CONCEPTO TÉCNICO SOBRE NECESIDAD DE ESTUDIOS DETALLADOS DE AMENAZA Y RIESGO POR FENOMENOS DE REMOCIÓN EN MASA DENTRO DEL TRÁMITE DE LICENCIA URBANÍSTICA	Código:	GPR-FT-10
		Versión:	04
		Fecha de revisión:	21/06/2011

1.1 CONCEPTO TÉCNICO No. CT:	CT-7256
1.2 ÁREA:	Análisis y Mitigación de Riesgos
1.3 COORDINACIÓN:	Estudios y Conceptos
1.4 REFERENCIA CRUZADA RADICADO FOPAE:	2012ER22910
1.5 RESPUESTA OFICIAL No.	RO-68292

2.1 SOLICITANTE:	CURADURÍA URBANA No. 4
2.2 PROYECTO:	VIVIENDA
2.3 LOCALIDAD:	17. La Candelaria
2.4 UPZ:	94. La Candelaria
2.5 BARRIO O SECTOR CATASTRAL:	Sector Catastral La Concordia
2.6 DIRECCIÓN:	Calle 13B No 1 - 27 (*)
2.7 CHIP:	AAA0030JYZM (*)
2.8 MANZANA CATASTRAL:	7
2.9 PREDIO CATASTRAL:	15
2.10 ÁREA (Ha):	0.0048 (**)
2.11 FECHA DE VISITA:	9 de Enero de 2014

Figura 1. Localización general del proyecto ubicado en la Calle 13B No 1 - 27 , Sector Catastral La Concordia de la Localidad de La Candelaria en el Plano Normativo de Amenaza por Remoción en Masa del POT (Decreto 364 de 2013), el cual se localiza en una zona de **AMENAZA MEDIA**.

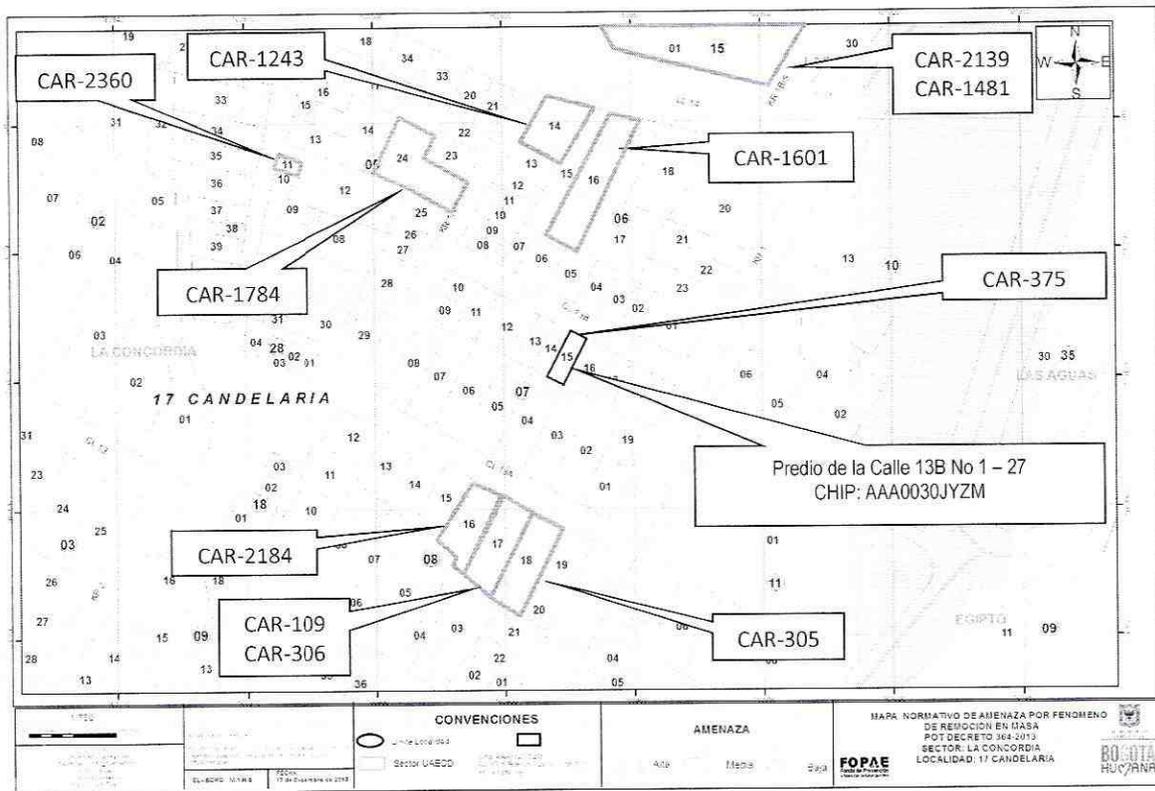
Conforme con el plano normativo de “Amenaza por Remoción en Masa” del Plan de Ordenamiento Territorial de Bogotá - POT, el sector del proyecto ubicado en la Calle 13B No 1 - 27 de la Localidad de La Candelaria, se encuentra en una zona de **AMENAZA MEDIA** por procesos de remoción en masa (Figura 1).
